Sitzungsvorlage

B 2021/610/4907
öffentliche Sitzungsvorlage

- Bebauungsplan Nr. 133 „Südlich Am Ruthenfeld“ der Stadt Oelde**
A) Entscheidungen zu der frühzeitigen Beteiligung der Behörden und Träger öffentlicher Belange und der Öffentlichkeit
B) Entscheidungen über die Anregungen aus der öffentlichen Auslegung
C) Satzungsbeschluss

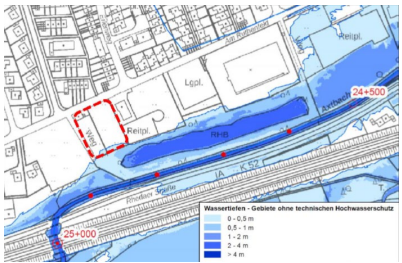
Ifd. Nr.	Einwender; Datum der Einwendung	Stellungnahme (in inhaltlicher Zusammenfassung)	Abwägung / Beschluss
		<p>wände. Zur Erläuterung dieser Einwände dienen die nachfolgenden Bilder.</p> <p>Abbildung 1 zeigt das aktuell geplante Baugebiet (orange eingefärbt) in gleichen Abmessungen auf die Umgebung projiziert. Die blauen Felder in der Umgebung entsprechen Flächen gleichen Bereichen zum orangenen Feld. Wie man auf diesem Bild deutlich erkennen kann, führt der Bau von bis zu 26 neuen WE zu einer mindestens 2,4-fachen Dichte. (selbst verglichen mit der direkt gegenüberliegenden Reihenhausbauung).</p>  <p>Abb. 1</p> <p>Abbildung 2 zeigt die Flächenbelegung bei annähernd gleicher Anzahl WE. Im Plangebiet würde die gleiche Anzahl WE auf rd. 25 – 35 % der Fläche bebaut. Die Verdichtung ist also 3- bis 4-fach größer, verglichen mit den am dichtesten bebauten Bestandsgebieten (wenn man nur die Reihenhäuser heranzieht und die überwiegende Einfamilienhausbebauung außer Acht lässt).</p>	<p>Wohnungen in Mehrfamilienhäusern, ggf. als Mietwohnungen anzubieten, ist ein soziales und damit auch städtebauliches Erfordernis, das die Stadt Oelde mit der Planung berücksichtigt. Der Bebauungsplan entspricht diesem Erfordernis angemessen und verträglich. Die nur leicht erhöhte Anzahl von Wohneinheiten führt zu keinen relevanten Beeinträchtigungen der Nachbarschaft.</p> <p>Zudem entspricht eine höhere städtebauliche Dichte einem nachhaltigeren städtebaulichen Konzept. Sie geht mit einer flächensparenden Bauweise einher. In den vergangenen Jahrzehnten hat sich ein flächenschonenderer Umgang als Prämisse der Stadtentwicklung herausgebildet. Eine Fortführung dieses „flächensparenden“ Planungsansatzes der Vergangenheit ist daher angeraten und entspricht den aktuellen Herausforderungen.</p> <p>Der Anregung wird wie dargelegt gefolgt.</p>

Ifd. Nr.	Einwender; Datum der Einwendung	Stellungnahme (in inhaltlicher Zusammenfassung)	Abwägung / Beschluss
		 <p data-bbox="483 882 563 909">Abb. 2</p> <p data-bbox="483 943 882 1458">Abbildung 3 enthält eine skizzierte Übersicht der WE (große Zahlen in den im Umfeld des Plangebietes zum Vergleich dem neuen Gebiet. Die grauen Flächen im neuen Plangebiet (versiegelte Flächen entsprechen den Baufenstern gemäß GRZ, die für adäquate Wohnflächen aufgrund der Grundstücksgrößen auch ausgereizt werden müssen. Bereits ohne die Zufahrten wird durch die hohe Dichte mehr als 55 % der ursprünglichen Fläche im Nahbereich des Axtbaches versiegelt.</p>  <p data-bbox="483 2007 563 2033">Abb. 3</p>
